Acta reunión del 30 de julio de 2010, 16:00
Sala del Gabinete de la Sra. Ministra de la Vivienda.

Don Eduardo Contreras explica el motivo de la citación, haciéndose ver la necesidad de emitir un decreto que a través de la Ordenanza General de Construcciones permita corregir a la brevedad las normas NCh430 y NCh433 en lo relativo a evitar el daño ocurrido en edificios en el terremoto del 27 de febrero de 2010. El decreto regirá mientras no se oficialicen las normas mencionadas, en una primera instancia se puede dar un plazo de un año.

- Propuesta de Modificaciones NCh433Of.96-2010

Figura 6.1 – Definición genérica del espectro elástico de pseudo aceleración.

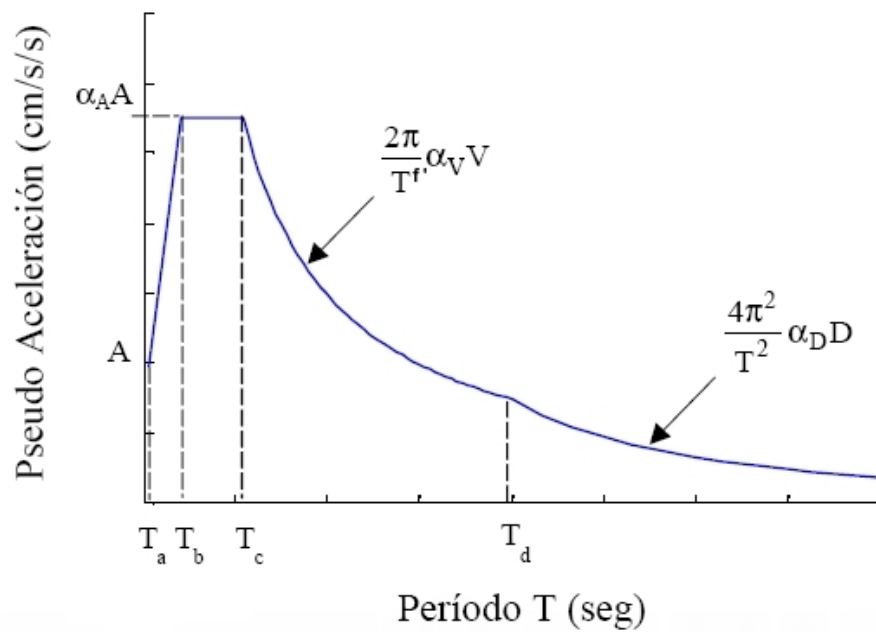
Después de una larga discusión se aprueba modificar solamente el espectro elástico de diseño de la norma NCh433Of.96 modificada en 2010, y la clasificación de suelos.

- 1) El espectro debe tener base estadística o probabilística: La propuesta mezcla valores medios con valores envolventes lo que no es correcto.
- 2) El espectro debe representar la demanda real, y no pretender involucrar ajustes de diseño.

- 3) Se ha comentado que el nuevo espectro "pretende arreglar los desplazamientos y no las fuerzas de diseño". Raro concepto porque fuerzas y desplazamientos en el espectro son directamente proporcionales entre sí: $S_a = w^2 * U_{max}$ (S_a =pseudo-aceleración, w^2 =frecuencia angular al cuadrado del oscilador, con $w = 2\pi/T$ y T =período propio del sistema, U_{max} =desplazamiento elástico máximo).

- 4) La propuesta contempla grandes amplificaciones de las ordenadas espectrales con respecto a NCh433. Para Suelo Tipo II multiplica por un factor de 2 hasta 3.5 a la actual NCh433: parte por un factor=1 para T aprox 0.7 segundos, subiendo linealmente hasta un factor=2 para T aprox 1 seg, continúa creyendo hasta un factor=3.5 para $T=2$ seg, finalmente se mantiene sobre un factor=3 entre $T=2$ a 3 seg. Para Suelo Tipo III-A comienza a crecer desde $T=1$ alcanzando un factor de aprox 2 para T entre 1.7 y 3 seg. Similarmente para Suelo Tipo III-B alcanzando un factor mayor a CUATRO veces la NCh433 para $T > 2$ seg.

6.3.5.2 El espectro de pseudo aceleración elástico S_{ae} se debe construir de acuerdo a la definición genérica presentada en la Figura 6.1 y conjuntamente con los valores indicados en Tabla 6.5.

Si el suelo de fundación se ha clasificado como tipo III utilizando solamente lo establecido en Tabla 4.3, se deben usar los valores definidos para Suelo Tipo III-B de Tabla 6.5. Se podrán usar los valores definidos para Suelo Tipo III-A sólo cuando se cuente con la información siguiente:

Figura 2.1. Ejemplo de zonas a confinar, para $0.25 l_w$.

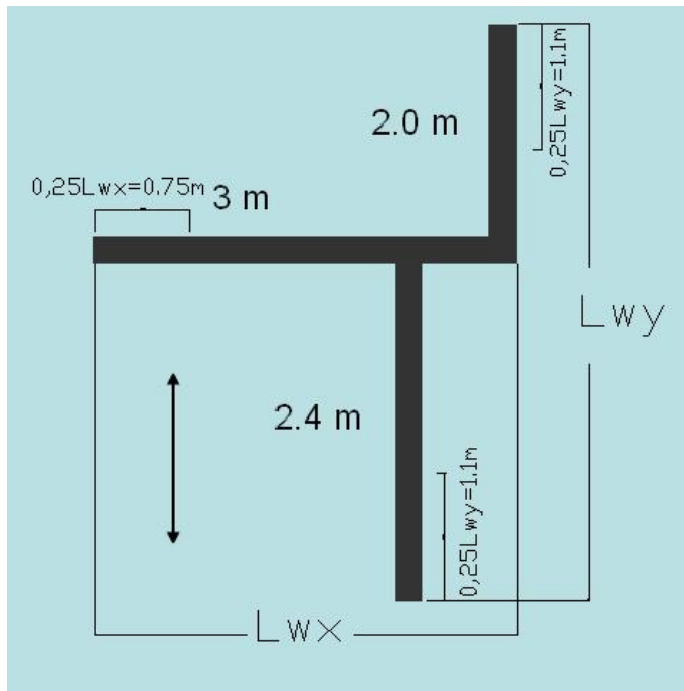
Hace ver que la longitud de los elementos de borde igual a $0.15 l_w$ y $0.25 l_w$ puede ser insuficiente.

Acogiendo la observación se aumentan a $0.2 l_w$ y $0.3 l_w$. Los valores anteriores se habían calibrado para una profundidad máxima de línea neutra igual a $0.4 l_w$, pero como se cambió a $0.5 l_w$, ello podría producir acortamientos unitarios mayores que un 0.005 en el sector del alma junto al elemento de borde.
